ÚZEMNÍ PLÁN MĚSTA BRNA

Textová část odůvodnění Příloha č. 5
kapitola 19

VYHODNOCENÍ PŘIPOMÍNEK

b) Veřejná projednání Návrhu ÚPmB z roku 2020 (červen)

Přípomínka číslo 13 (zákres)

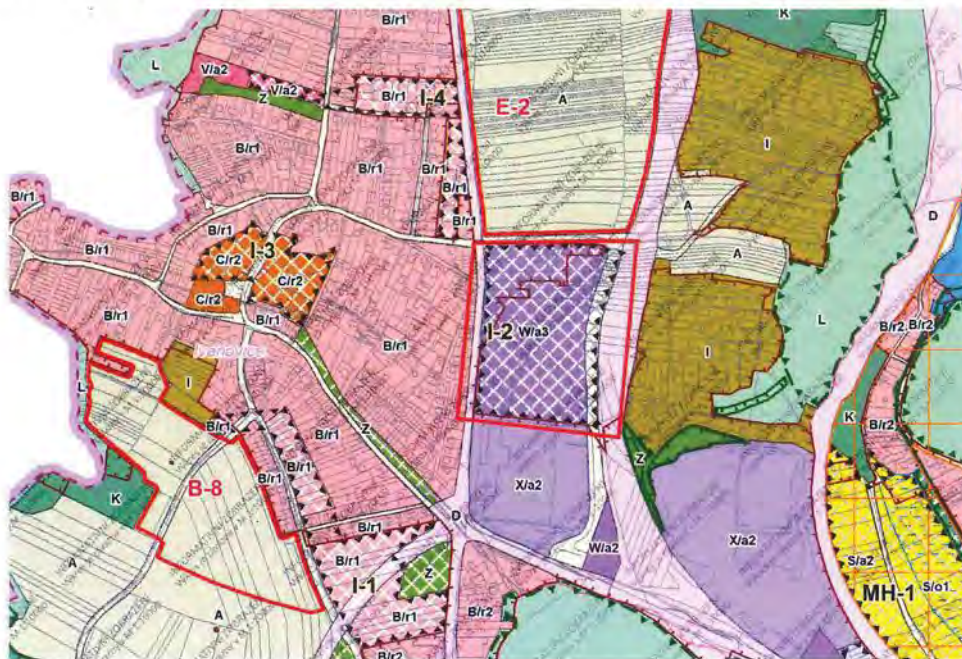
Rozsáhlá návrhová plocha pro stavbu komerčního centra navazuje na stávající nákupní centrum Bauhaus. Tento záměr je dle našeho názoru problematický, i přes snahu zmírnit jeho dopady (nutné nové dopravní napojení na Svitavskou radiálu, izolační zelený pás u stávající zástavby RD). Máme za to, že trh s plochami pro rozsáhlá nákupní centra je již v Brně nasycen. Výstavba také znehodnotí další značnou plochu zemědělské půdy a přispěje ke zmenšení retenční schopnosti krajiny kolem Brna.

Navrhujeme od tohoto záměru zcela upustit, popřípadě jej přeměnit na územní rezervu.

Pr-1 Moravanské Lány:

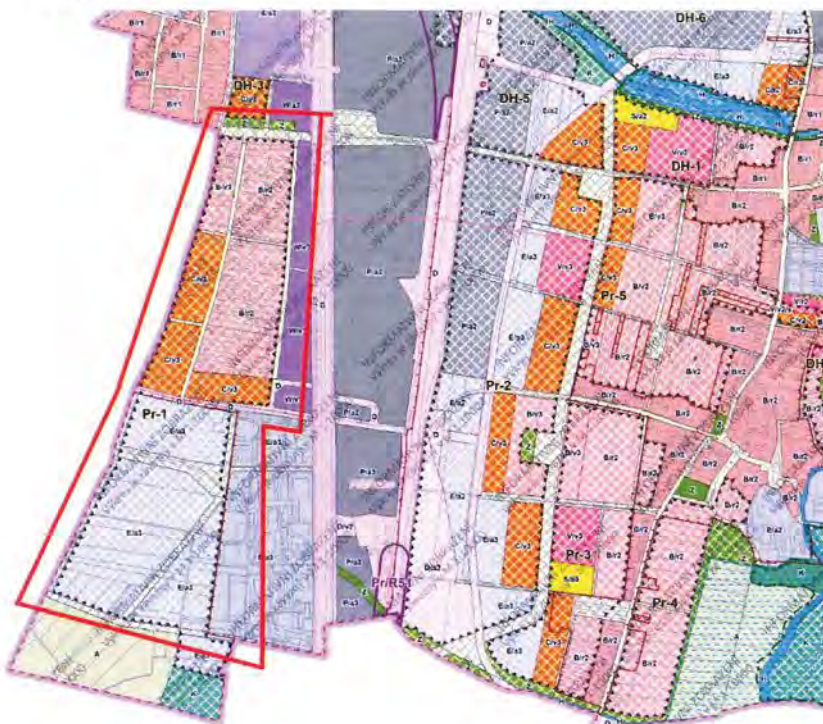
Jedná se o rozsáhlou návrhovou plochu výstavby suburbánního typu s obytnou, komerční i výrobní (pravděpodobněji skladovací) funkcí. Výstavba znehodnocuje značnou plochu zemědělské půdy a přispívá ke snižování retenční kapacity krajiny. Dá se také očekávat značný nárůst dopravní zátěže ve směru do centra města.

Ze-1 Cejl - Špitálka:

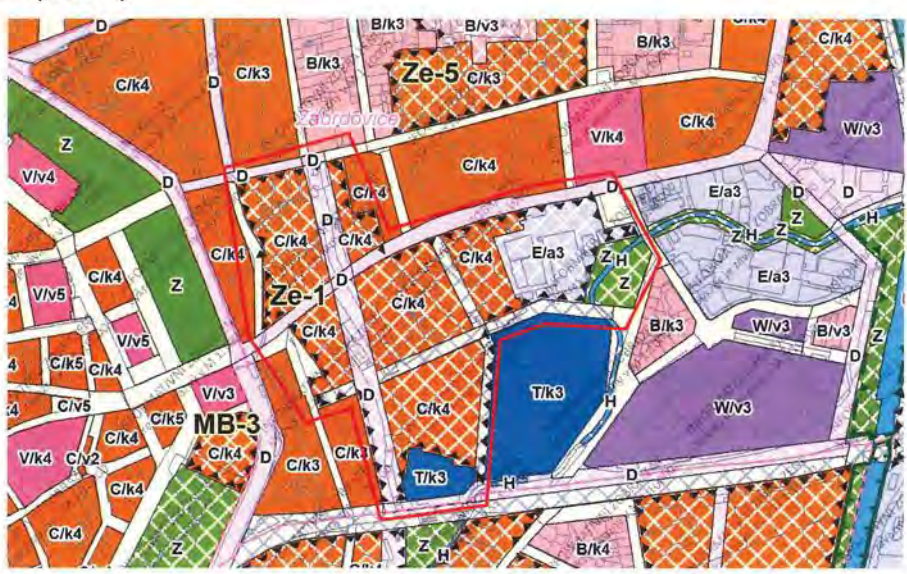
Na přestavbu tohoto území byl vybrán návrh z mezinárodní architektonické soutěže. Respektujeme výsledek této soutěže, byť není z našeho pohledu úplně šťastný. V místě zejména hrozí nedostatečný podíl zeleně (pro zmírnění efektu tepelného ostrova), přehuštění lokality a nedostatek veřejných a komunitních služeb.

Přípravovaný Územní plán města Brna – Návrh pro veřejné projednání

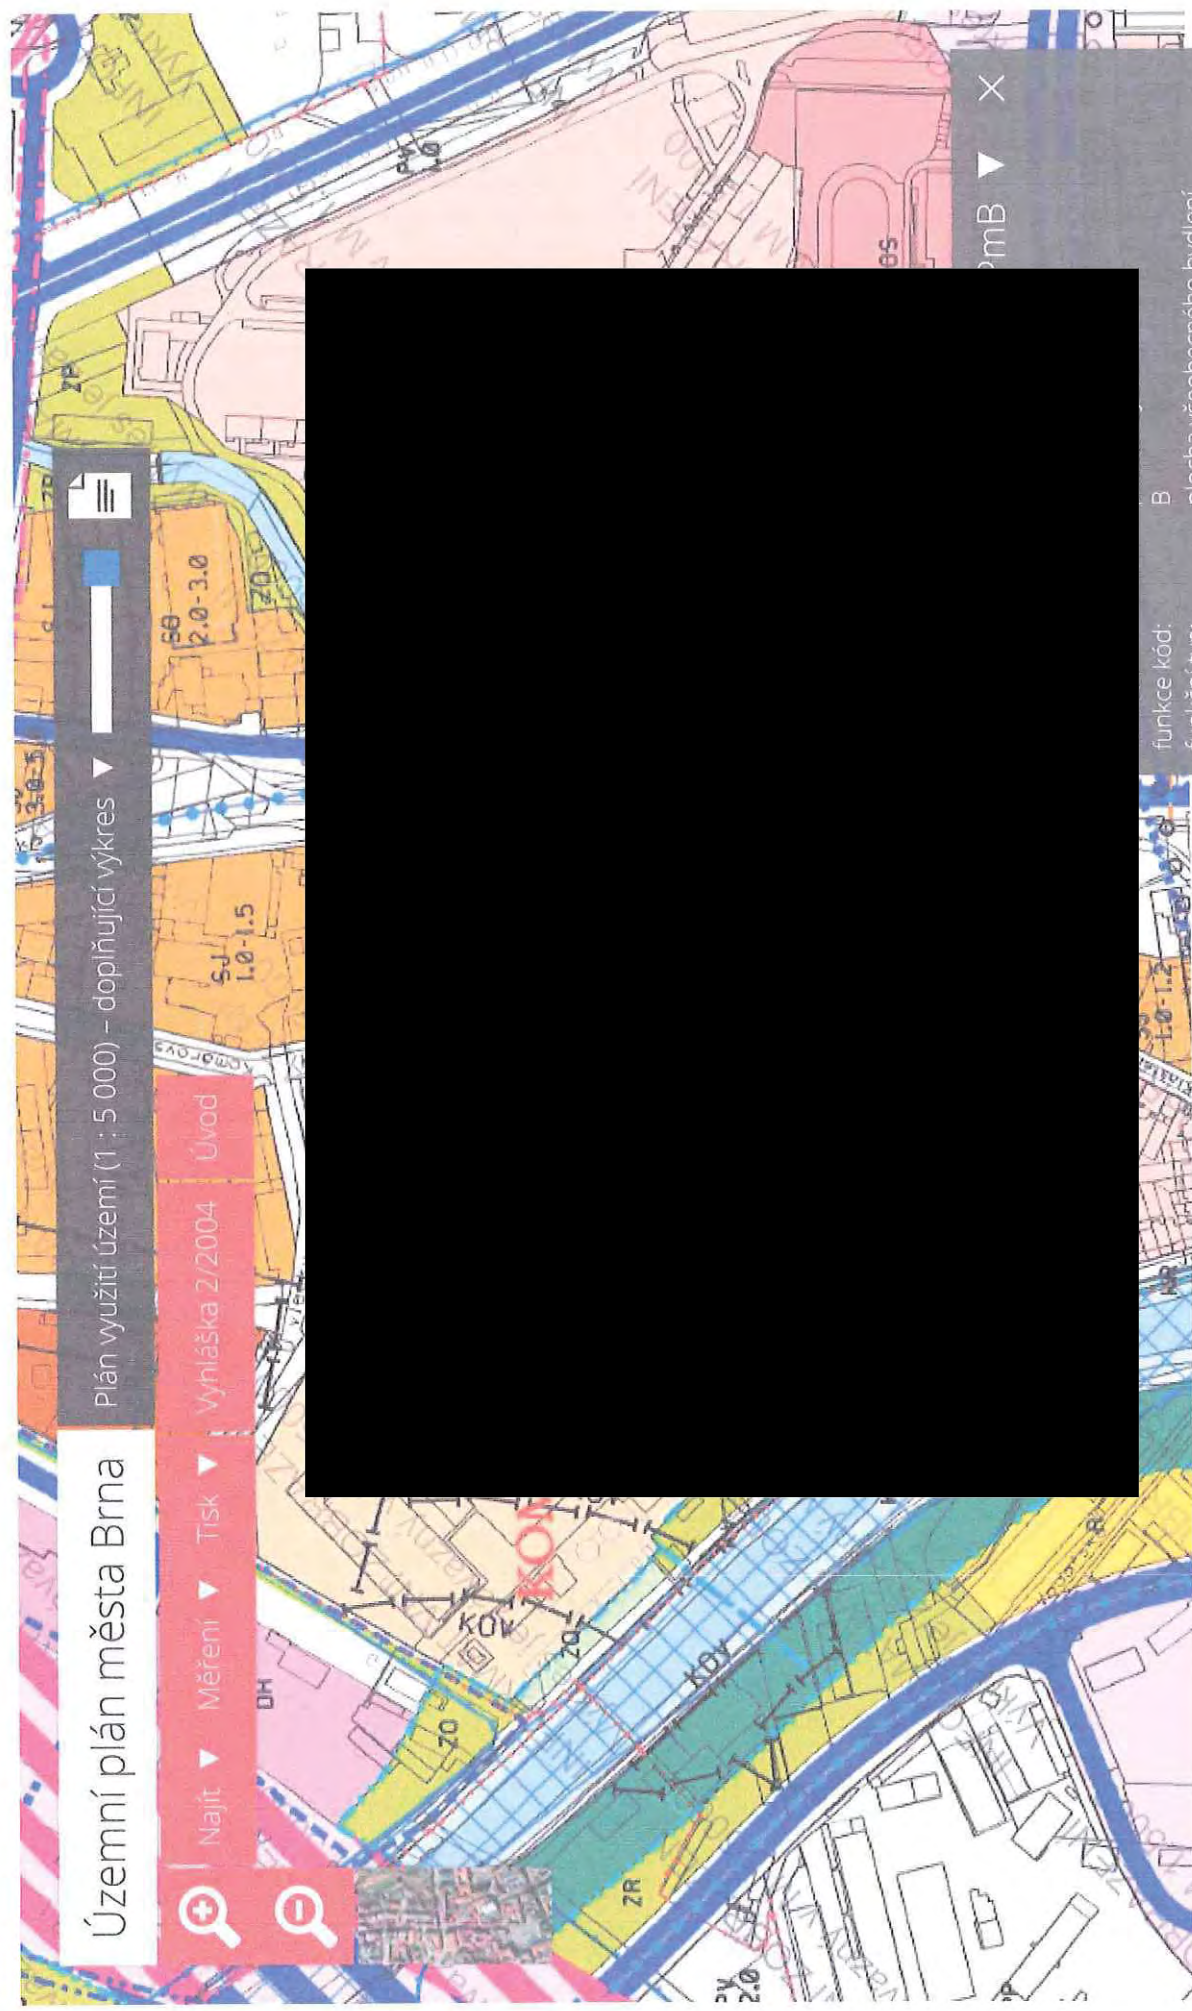
Z toho je zřejmé, že se jedná o plochu stabilizovanou a historicky pro město Brno cennou. Vzhledem k památkové ochraně je sporné začleňovat tuto oblast do plochy přestavby s výškovou zástavbou pohledově poznamenat nejen tuto konkrétní oblast, ale i historické jádro města Brna.

- g) Již při podávání námitek ke třem variantám konceptu ÚPmB v roce 2011 jsme spolu s dalšími obyvateli této lokality žádali o přeměnu návrhové plochy Kv-5 na plochu zeleně a očekával jsem, že budeme vedeni v ploše B/r2. Žádná z navrhovaných variant toto neumožňovala, proto jsme očekávali, že v konečné verzi ÚPmB budou naše námítky zohledněny, jelikož nedošlo k jejich vypořádání. Pokud nebyly dříve podané námítky a připomínky vypořádány, pak předchozí řízení postrádá smysl a vede k dalším průtahům řízení v důsledku opakujících se námitek, které tímto jednáním vznikají. Tento postup je nekorektní vůči oprávněným osobám.

náměstí v Kohoutovicích

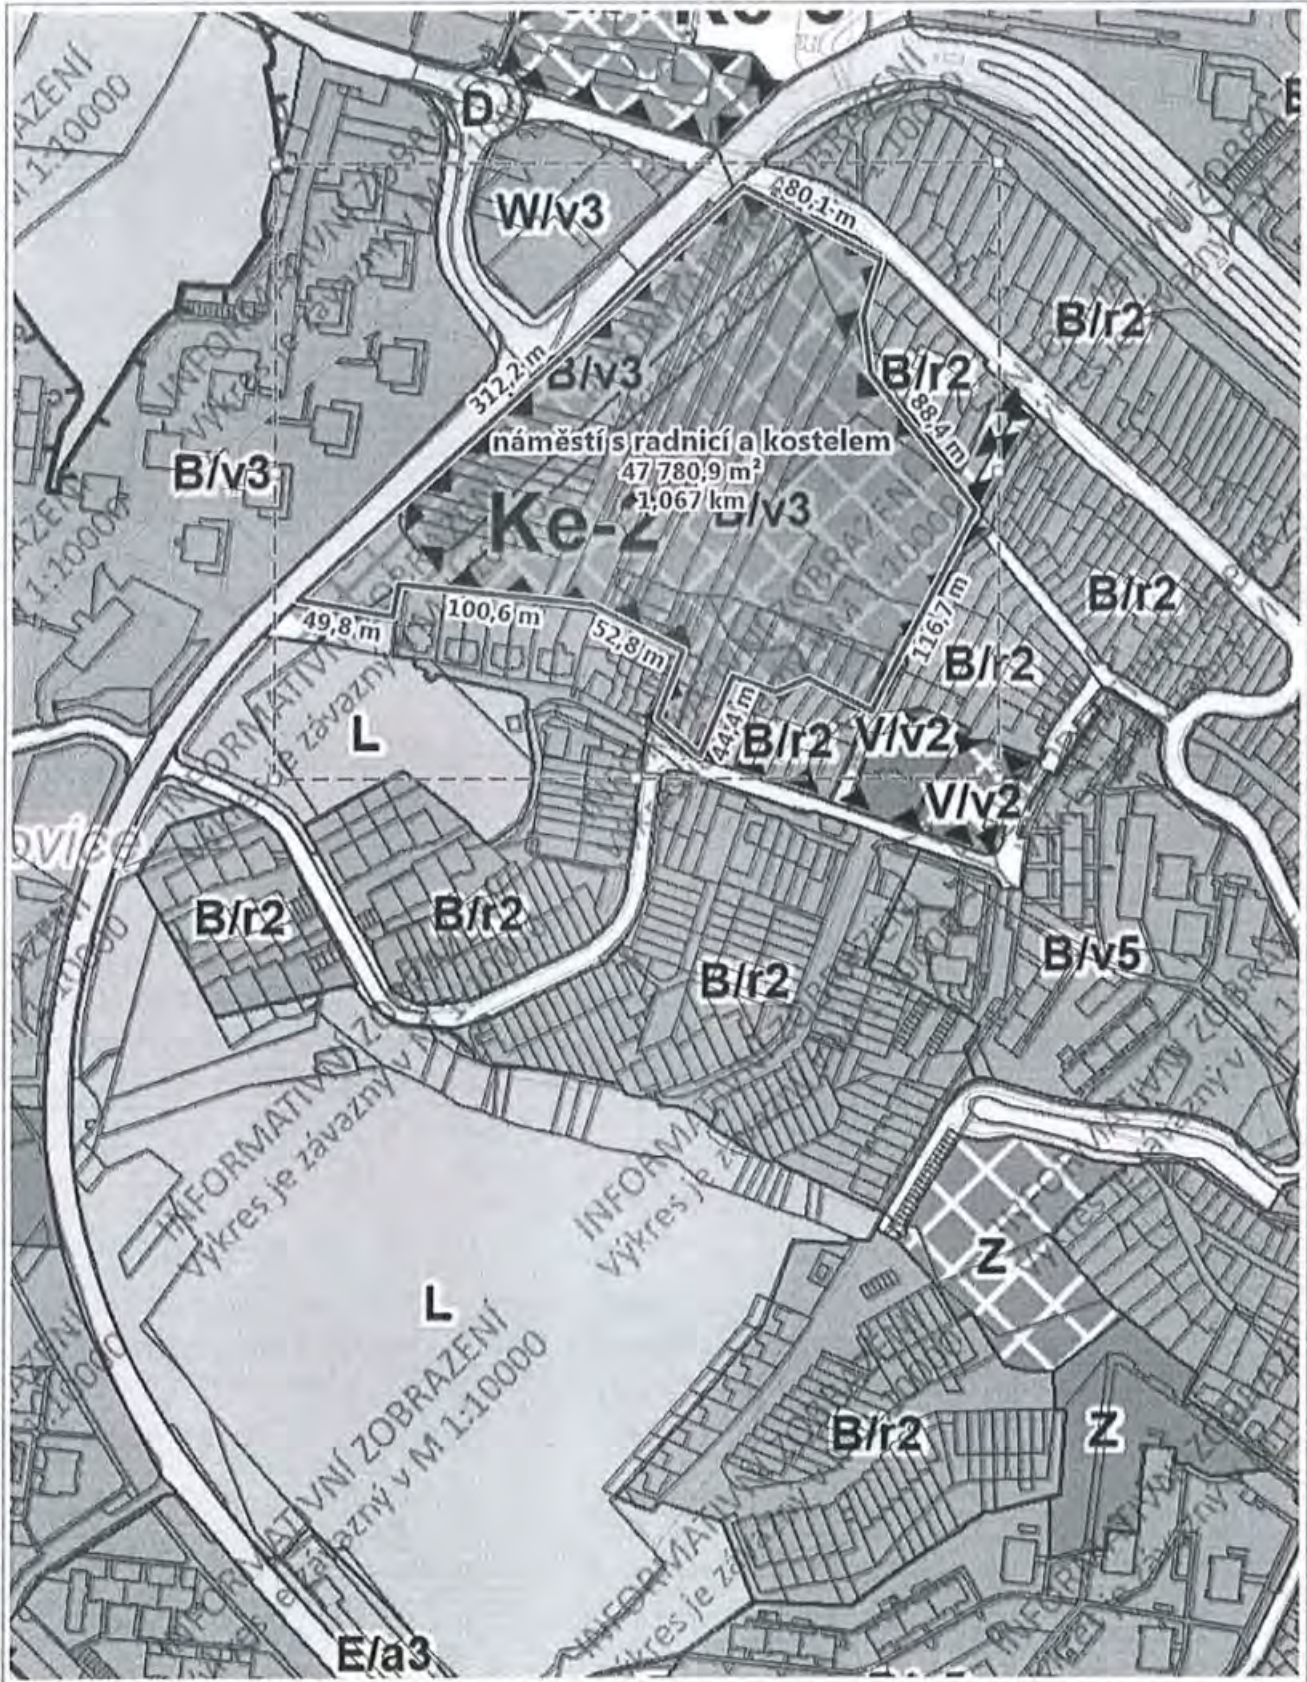
Na územním plánu z 90. let bylo vkusné osmiúhelné náměstí, které bychom v Kohoutovicích potřebovali –
čtvrť o velikosti okresního města dodnes žádné náměstí nemá. Součástí náměstí dle tehdejšího územního
plánu byl i kostel (základní kámen posvětil papež při návštěvě Moravy). Hodila by se sem i radnice a
kulturní dům (dvě různé stavby, nikoli radnice, předkládaná veřejnosti jako tzv. kulturní dům).
